- con avviso del 23 maggio 2023, codice procedura MASE-2023-93273 stata avviata la **procedura di valutazione di impatto ambientale (V.I.A.)** di competenza nazionale (artt. 20 e ss. del decreto legislativo n. 152/2006 e s.m.i.) relativa al **progetto di realizzazione di una centrale eolica denominata Orbetello** da parte di **Apollo Wind s.r.l.** (sede in Bolzano, Via della Stazione n. 7) in località varie, Comune di **Orbetello** (GR);

OSSERVAZIONI

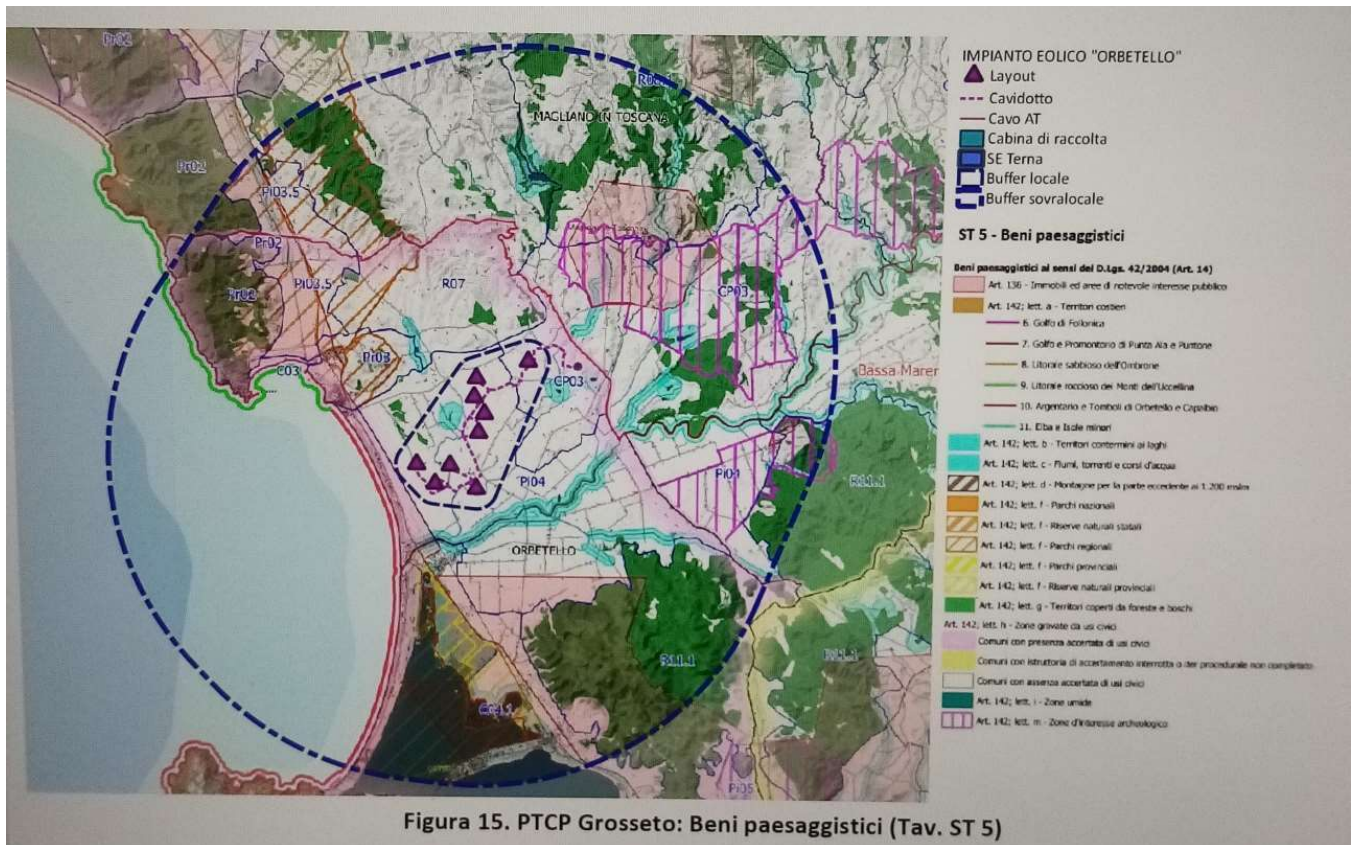
- l'ampia area individuata ai fini del progetto di centrale eolica risulta interessata da numerosi **ambiti tutelati con vincolo culturale e/o con vincolo paesaggistico**, ai sensi e per gli effetti di cui agli artt. 10 e ss. e 136 e ss. del decreto legislativo n. 42/2004 e s.m.i.); come riconosciuto dallo stesso Soggetto proponente (vds. relazione generale, punto 4.3):

Detta fascia di rispetto risulta, quindi, nel caso di specie estesa tre chilometri dal limite delle zone tutelate con vincolo culturale (artt. 10 e ss. del decreto legislativo n. 42/2004 e s.m.i.) e/o con vincolo paesaggistico (artt. 136 e ss. e 142 del decreto legislativo n. 42/2004 e s.m.i.). In ogni caso, la visibilità di detti aerogeneratori alti oltre 200 metri sarebbe ben presente in tutta l'area;
